- 改善箇所説明図 -

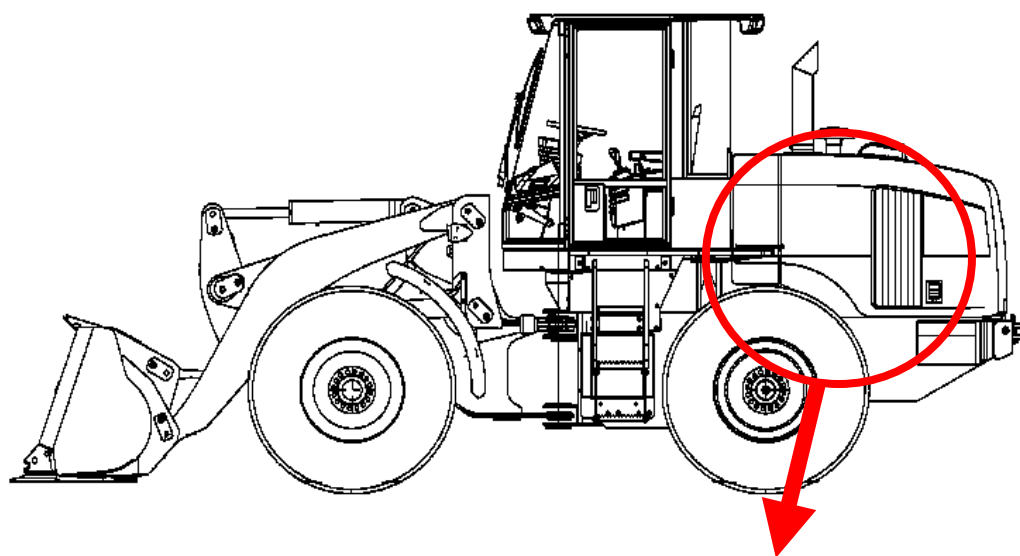
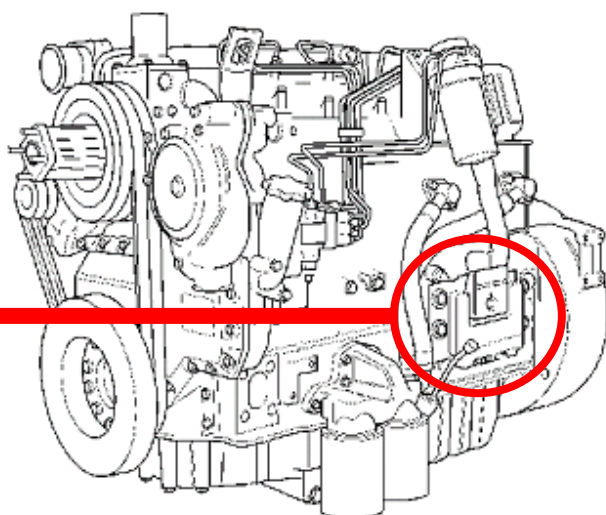
基準不適合発生箇所

エンジンの電子制御コントローラのプログラムが不適切なため、短時間に過剰なアクセル操作を行うと、エンジン回転数制御が不能となり、キースイッチでエンジン停止が出来なくなるおそれがある。

改善措置の内容

全車両、プログラムを対策プログラムに書き換える。

識別：対策済み車両には、エンジンの電子制御コントローラ側面に白ペンキを塗布する。
